放射性廃棄物処理場 設計及び工事の方法の認可申請(その3) 補正申請概要

令和2年7月8日

日本原子力研究開発機構 原子力科学研究所

図-2.1 保管廃棄施設・L及び排水貯留ポンドの通信連絡設備の配置図

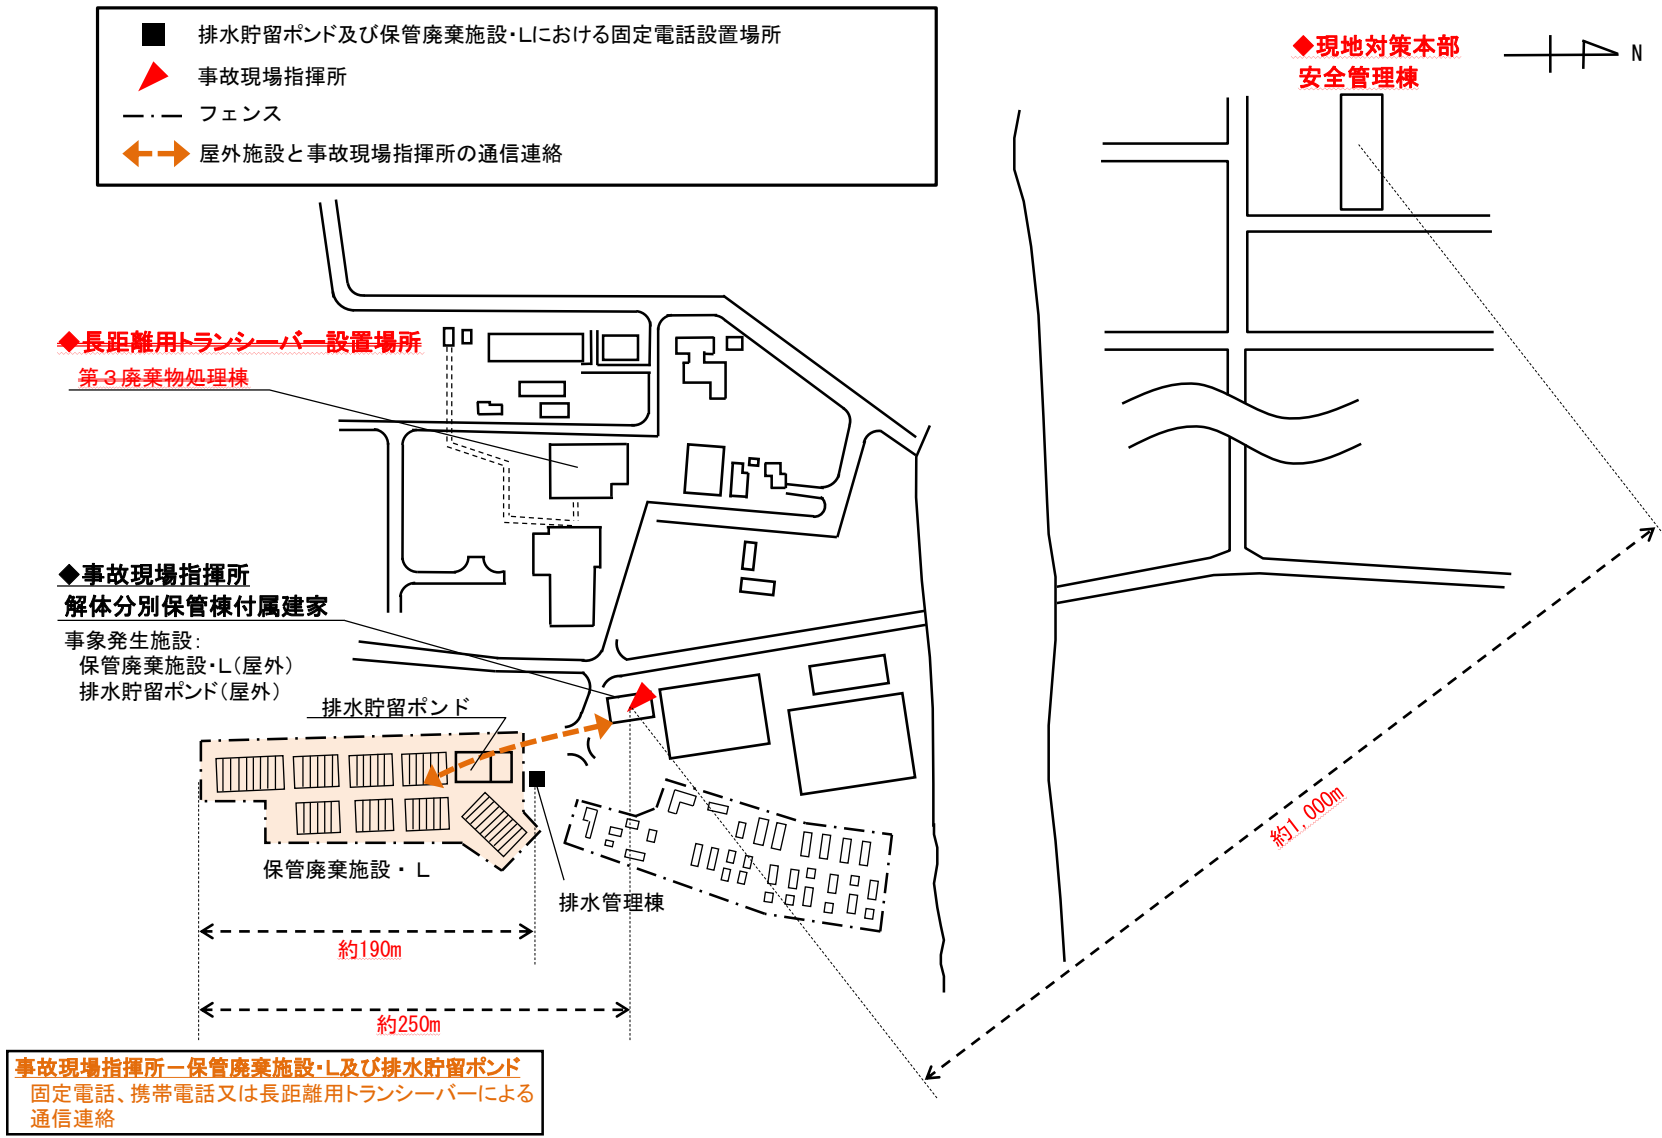
~~*2 事象発生施設で使用する長距離用トランシーバー(1台)については、第3廃棄物処理棟に配置~~

【下線: 初回申請からの変更】

図一2.2 解体分別保管棟付属建家会議室(事故現場指揮所)
 及び排水管理棟並びに第3廃棄物処理棟の通信連絡設備の配置図

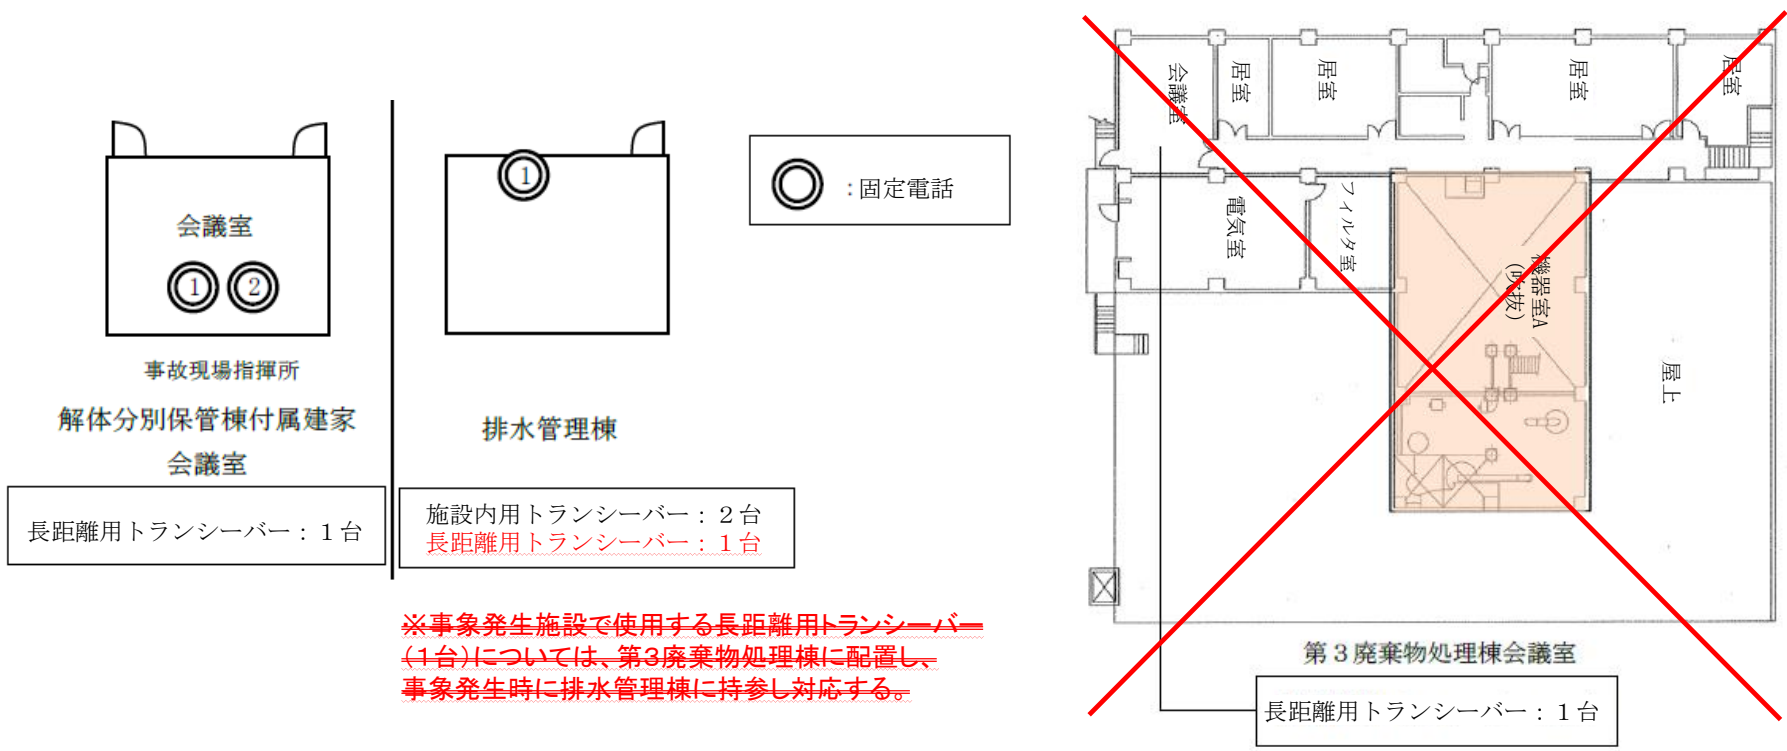
※事象発生施設で使用する長距離用トランシーバー
 (1台)については、第3廃棄物処理棟に配置し、
 事象発生時に排水管理棟に持参し対応する。
